Ökologisches Gutachten zum Ausbau des Lungernerseewerks

Beurteilung der Projektauswirkungen auf Landschaft, Gewässer, Vegetation und Wasserfauna. Kurzfassung

Frank Klötzli und Heinz Marrer

Bild 1. Aufnahme Beckenstandort Tobelplatz vom 16. Januar 1988 (Foto Reinhard).

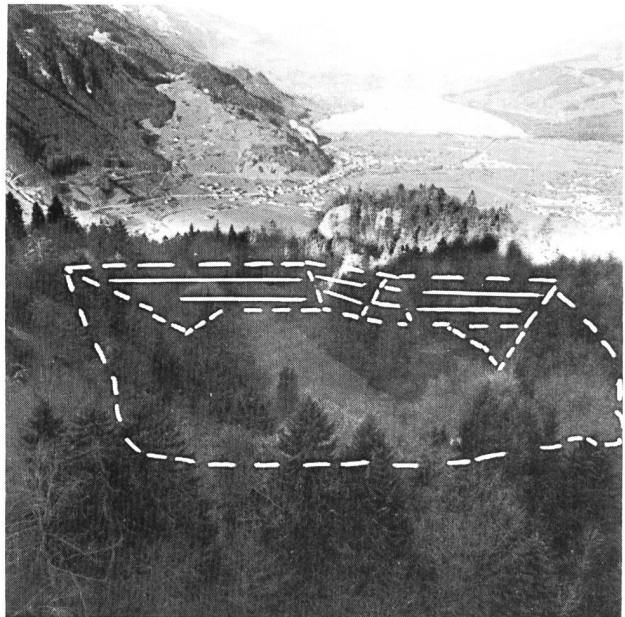
Der Haupteinwand gegen das Projekt richtet sich gegen den vorgesehenen Standort für das *Ausgleichsbecken im Kleinen Melchtal*. Die Vegetation ist in diesem Bereich besonders vielfältig, weil sie den Übergang von der unteren in die mittlere und obere Bergstufe deutlich zum Ausdruck bringt. Der geschlossene Waldkomplex ist bestimmt von Tannen-/Buchenwäldern, die in nicht ganz konsolidierten Hanglagen durchsetzt oder gar beherrscht werden von Eiben-Steilhang-Buchenwäldern und fast reinen Buchenwäldern. An Besonderheiten finden sich kleinflächig wärmeliebende Seggen-Steilhang-Buchenwälder zumeist auf exponierten und durchtalten Felspartien, oft im Übergang zur Pionier-Rasenvegetation der Kalkfelsen und Schutthalden, den sogenannten Blaugrashalden. Am Fusse nasser Felsen oder in der Nähe der Bachläufe erscheinen eher Hochstaudenfluren, stellenweise mit Quellsümpfen und Teilen der Bachauenvegetation. Durch die vorgesehene Sperre selber wird ein Felssporn mit einer höchst bemerkenswerten und seltenen Vegetation (ausserordentliche Vielfalt an Arten und Lebensgemeinschaften vom Trockenrasen bis zur Quellflur; u. a. spezifischer Gratwald) in die Anlage einbezogen. Es handelt sich um eine unikale Stelle, die weder im Kleinen Melchtal noch im übrigen Kantonsgebiet sonst zu finden ist. Vom vegetationskundlichen Standpunkt aus muss ihr gar nationale Bedeutung zugemessen werden. Der Sporn würde durch die Erstellung des Beckens zwar nicht gänzlich, doch in wesentlichen Teilen verändert und in weit höherem Masse als heute ungünstigen Fremdeinflüssen ausgesetzt. Zudem ist das landschaftsästhetische Moment aufgrund der Einmaligkeit der Fels- und Schluchtformation eher noch als gewichtiger einzustufen als das organismische oder ökologische. Die Beauftragten lehnen deshalb diesen Beckenstandort ab.

Bild 2. Aufnahme Beckenstandort Tobelplatz mit eingezeichnetem Becken (Stauziel 882 m ü.M., 300000 m³ Nutzinhalt). Mit Schreiben vom 15. Januar 1988 des Elektrizitätswerkes Obwalden an den Regierungsrat Obwalden ersucht das EWO um die Teilaufgabe der Variante «Beckenstandort Tobelplatz» als Teil-Alternative zu dem vom EWO am 22.2.1983 eingereichten Konzessionsprojekt. Im ersten, aufgelegten Projekt wurde das Ausgleichsbecken am Standort «Lochkeller/Kleines Melchtal» vorgesehen.
